СЕЧЕНИЕ А-А
МАСШТАБ 1 : 5

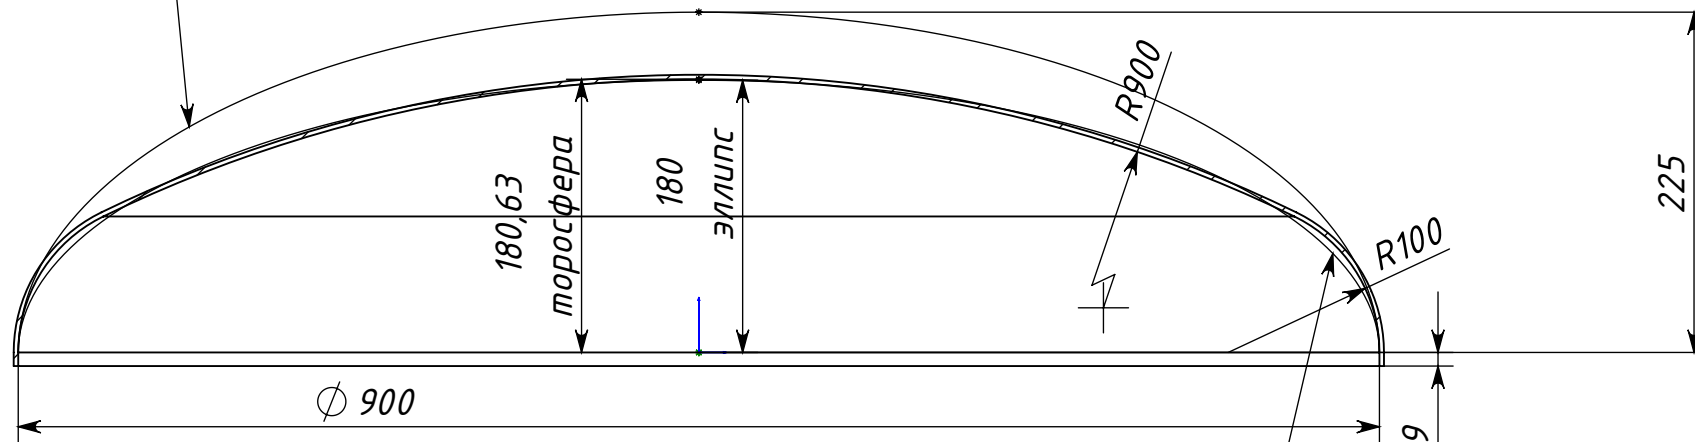
Малый радиус может быть и 90 мм но по опыту лучше его делать приблизительно на 10% больше если это возможно технологически. Потом по сопромату проще.

Профиль крышки "Высокий эллипс" для сравнения.

Профиль крышки "Низкий эллипс" для сравнения.
Она практически совпадает с торосферой.

Диаметр заготовки исходя из равенства объёмов 1050 мм, округлённо, берём с запасом 1100 мм.
